設 計 図 書 質 疑 応 答 書

2. 件 名 令和7年度 第15分団消防団詰所兼車庫建設工事

配置図 S=1:100

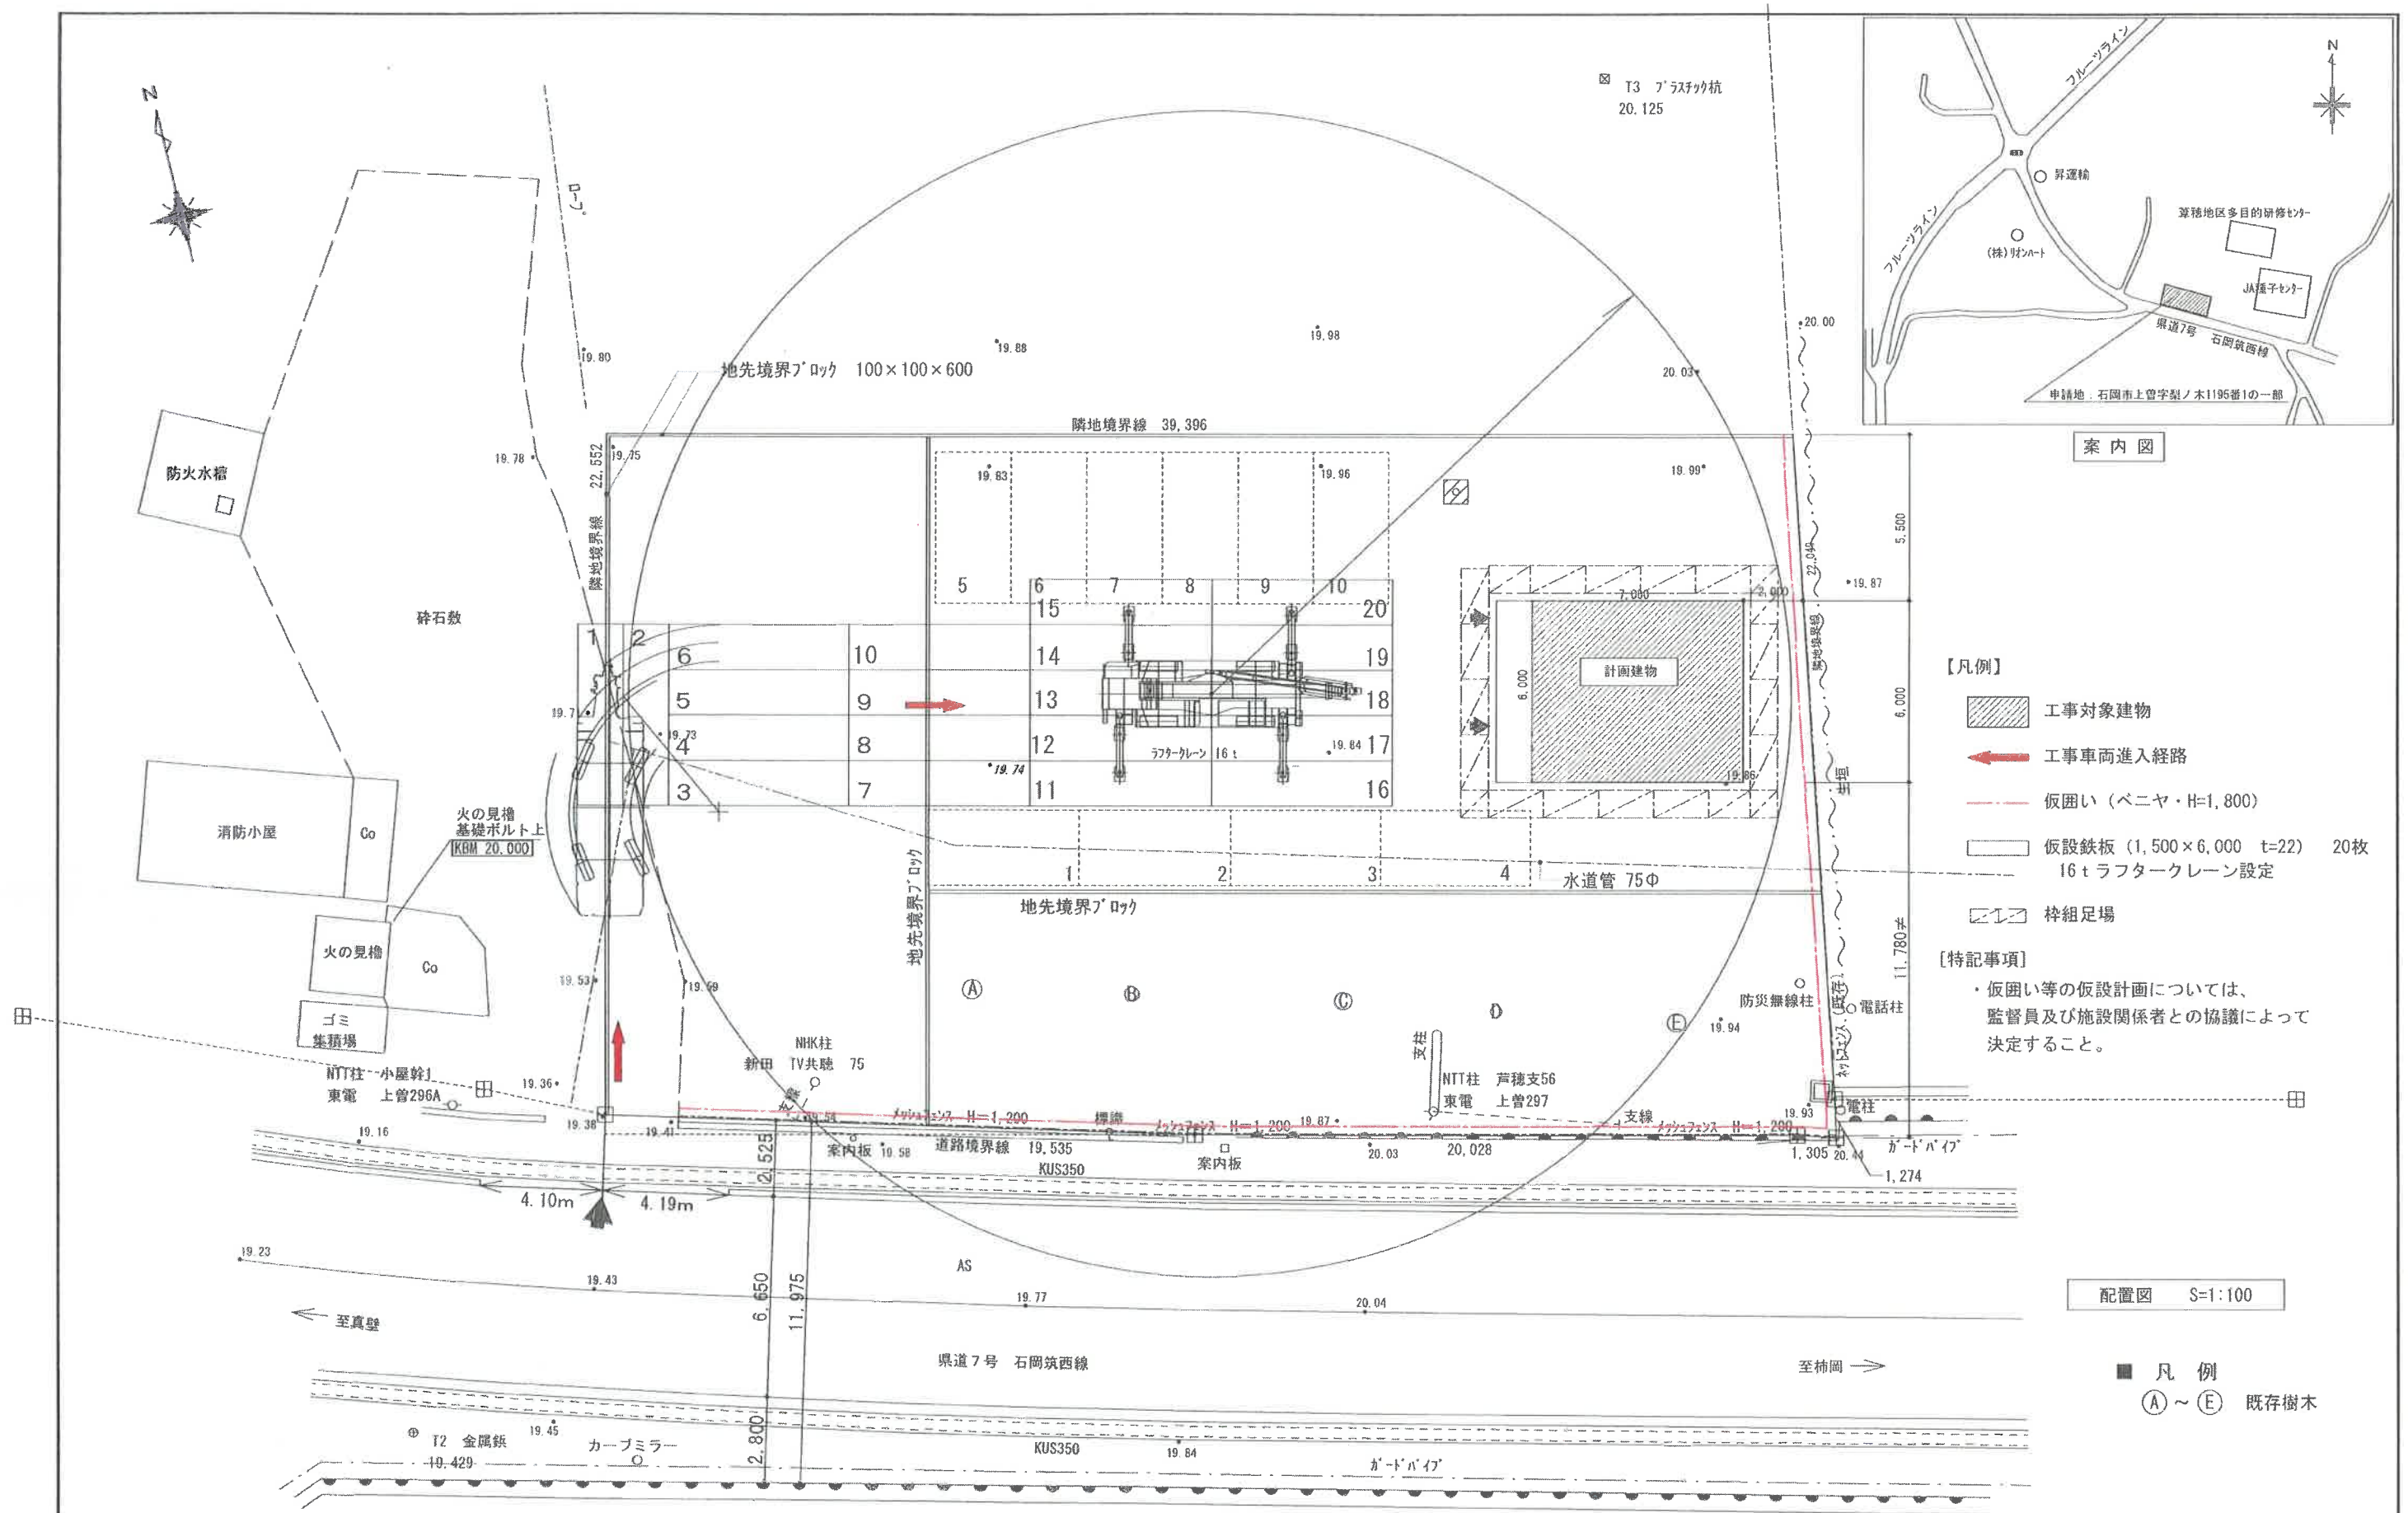
質問事項	回答
1	【内訳書:A建築.8】 図面の20-12V・4箇所、20-9V・2箇所と記載がありますが、内訳書では20-12V・6箇所となっておりますがどちらが正しいでしょうか。	図面を正とし、契約締結後に受注者と協議いたします。
2	図面A-2、A-20、A-28、M-01について、全体的にぼやけているので、鮮明な図面の提供をお願い出来ないでしょうか。	図面データを提出させていただきます。
3	設計内容書 共通仮設費で仮囲い合板H=1800 38.4mとありますがなぜ合板なのでしょう。又、養生ネットでもよろしいでしょうか。仮囲いは半分の長さしか計上がありません。全周みなくてよいのでしょうか。	安全面と視界を遮るため合板にて設計しておりますので、養生ネットは不可となります。また、仮囲いの長さは、西側と北側は敷地内のため仮囲いを計上していません。
4	現場事務所、休憩所、仮設トイレの設置は碎石敷部に設置可能でしょうか。	敷地内に消防団車庫がありますので、災害出動に支障がない位置であれば可能です。設置位置は、契約締結後に受注者と協議いたします。
5	KBM20,000を設計GLとしてよろしいでしょうか。	図面記載のとおり、GL=19.90となります。
